HKS HIPERMAX サスペンション
(ホンダオデッセイ RC1・RC4用)を
ご使用中のお客様へ

2022年6月

株式会社 エッチ・ケー・エス

HKSサスペンション(ホンダ オデッセイ RC1・RC4用)部品交換のお願い

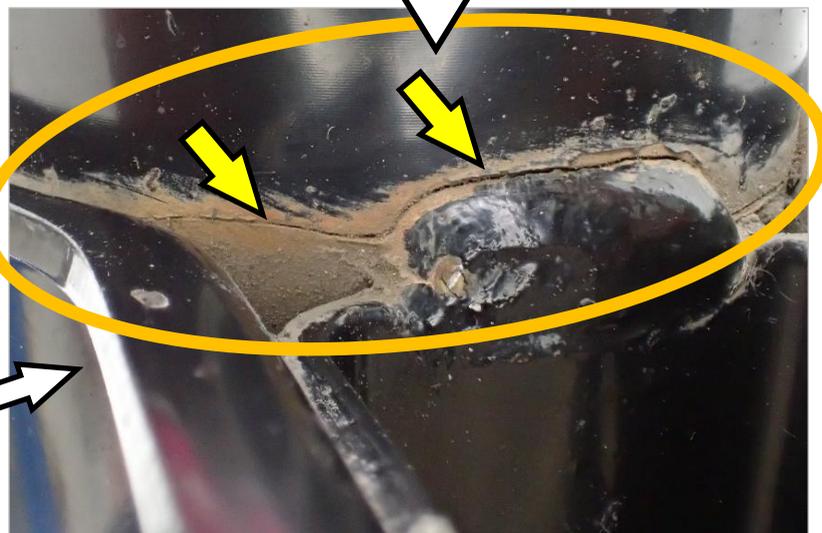
不 具 合：市場にて、駐車場での移動操作時にブラケットASSYが破断し、走行不能となる事例が、1件確認されました。弊社にて再現試験等を行い検証した結果、当車種のフロントサスペンションにおいては、他の車種に比べて駐車の際のハンドル据え切り操作時に、ブラケット部に掛る負荷が大きいため、長期間の使用でブラケット溶接部に亀裂が発生する恐れのある事が判明いたしました。

また、検証結果から亀裂の発生後、直ちに破断に至るものではないことを確認いたしました。市場で不具合の発生した事例は、弊社指定の車高設定範囲を超えた状態で使用されておりましたが、指定範囲内であっても、亀裂発生のおそれがあることが判明いたしましたので、上記対象製品のすべてについて部品交換をお願いするものであります。

: 亀裂からさびが発生しています。
: 汚れや砂などを軽く落としてから
ご確認いただくと見やすくなります。

- 車両 型式 : RC1 (ホンダ オデッセイ)
 年式 : 平成26 (2014) 年 12 月
 走行距離 : 136,000km
- 使用状況 取付年月 : 平成28 (2016) 年10月
 使用期間 : 5年6ヵ月 (66ヵ月)
 使用距離 : 103,000km
 車高設定 : 指定範囲の上限から5mmオーバーした状態
- 発生状況 駐車場でハンドルを切って移動した際に運転席側サスペンションが折損しました。
 助手席側は、亀裂は発生していましたが折損にまでは至っていませんでした。
 運転席側も、亀裂が発生した直後に折損したものではないと推測されます。
- 点検方法 長期間ご使用いただいている場合、亀裂が発生していることが想定されます。
 サスペンションの汚れ具合によっては亀裂が見えにくい場合がありますので、
 汚れを軽く落してからご確認いただくようお願いいたします。
- 取付方法 交換部品は同梱の交換説明書に従い交換をしてください。

対応方法：ご使用中の商品名・品番を、弊社サポートセンターまたはお取付けいただいた専門業者様までお知らせください。代替部品をお送りいたしますので、ご使用中のフロントサスペンションからブラケットASSYを取外し、交換していただきますようお願いいたします。

そのような場合は、まずは当該部分を点検していただき、万一亀裂の発生が疑われるような場合には、至急弊社サポートセンターまでご連絡いただけますようお願いいたします。
